**Avis délibéré de la mission régionale
d'autorité environnementale Auvergne-Rhône-Alpes
relatif au projet de création d'une micro-centrale
hydroélectrique sur la rivière Auze
présenté par la société GEFA
sur la commune d'Yssingeaux
(département de la Haute-Loire)**

Avis n° 2018-ARA-AP-00677

Figure 8 : Localisation des points de prélèvement d'eau réalisés

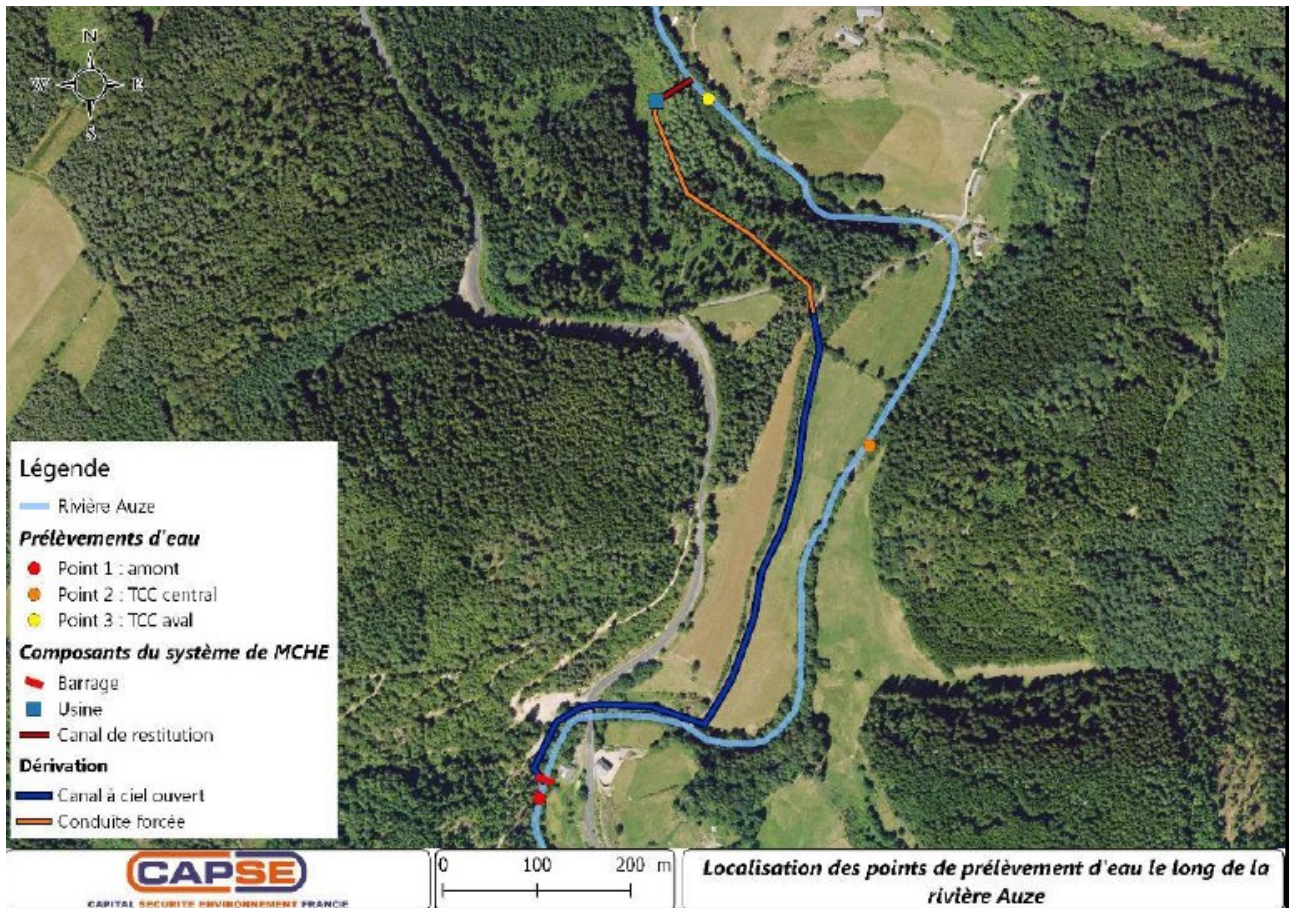
Qualité des eaux : deux campagnes de mesures ont été réalisées, une à l'étiage en juillet 2016 (65 l/s) ; l'autre pour des débits équivalents au module en novembre 2016 (685 l/s).

Les points de prélèvement sont cartographiés en p.16 de l'EI, les résultats traduisent globalement une eau de « bonne » à « très bonne » qualité physico-chimique et de très bonne qualité hydrobiologique.
